# **JetMove D203-JC24x**

## Versions-Update von V1.11 auf V1.12

#### 2.1.3 Compactbox LJX7-CSL

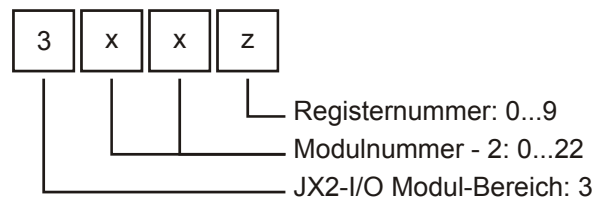
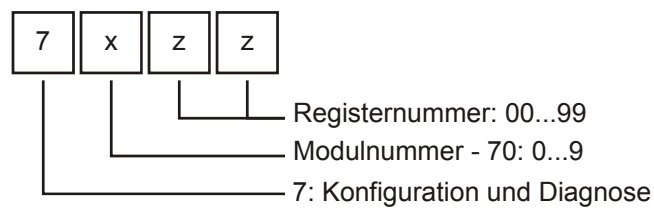
Zusätzlich zu den I/O-Modulnummern 70 bis 79 können die Compactbox-Module jetzt auch auf die Modulnummern 2 .. 24 (JC-243: 16;) eingestellt werden. Damit ist die Anzahl der anschließbaren Module nicht mehr auf 10 beschränkt und es werden keine Adressen für JX-SIO Module oder Module weiterer Hersteller belegt.

## 2.1.8 MAXON EPOS

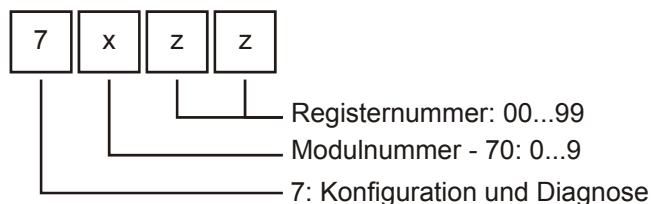
Die CAN-IDs des MAXON haben sich geändert. Bisher waren die CAN-IDs im Bereich 1..10, nun müssen sie auf die Werte 70...79 gesetzt werden. Die Registernummern bleiben unverändert.

Diese Änderung ist nicht abwärtskompatibel.
